品番	TMGG40EW	品名	壁付サーモスタット混合水栓	1 / 3

■互換性に関する注意情報
・【金具補修品互換性情報】シャワー部の形状変更に伴う、フィルター、0リングの変更

金具補修品互換性情報	製品の前期型品・後期型品を識別し、それぞれに対応した補修品を選定してください。	2_A1_0068
件名	シャワー部の形状変更に伴う、フィルター、Oリングの変更	
対象製品	TEM47EW・THYC49H・TMF40EWF・TMF49E3W・TMF49E3WR・TMF49EW・TMGG40EW TMGG40LEW・TMGG40LEWR・TMGG40QEW・TMGG40SEW・TMGG40SEWR・TMGG46EW TMY240EW・TN118EWLL1 B・TN118EWLL2 B・TUM44EW B　他

前期・後期型製品識別方法

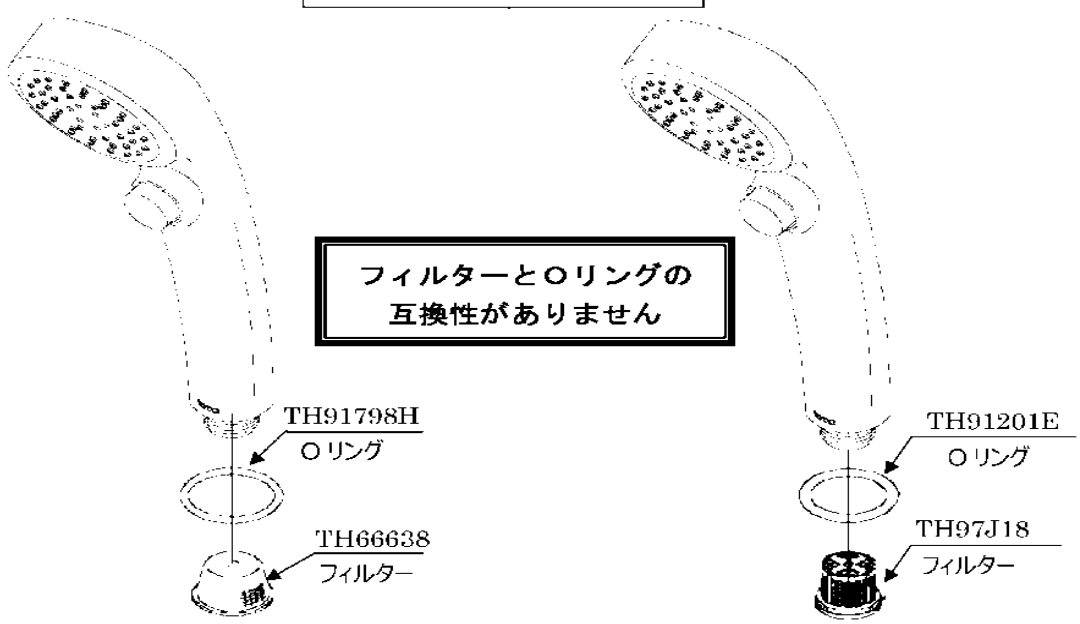
前期型品　切替時期 2018 年 10 月頃　後期型品

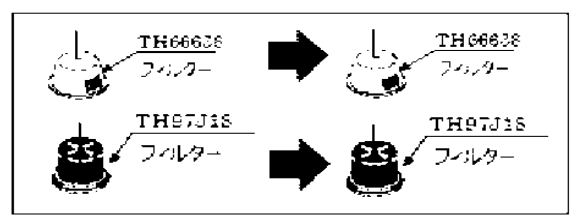
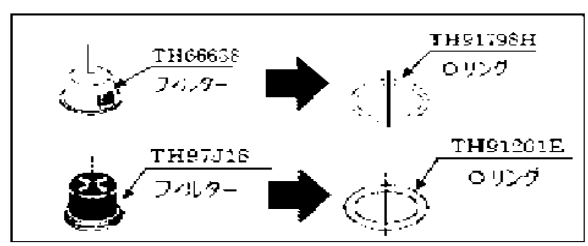
①フィルターを交換する際は、フィルターの形状を確認し下図のように同じ形状のフィルターをご注文ください。

②Oリングを交換する際は、下図のようにフィルターの形状を確認してOリングをご注文ください。
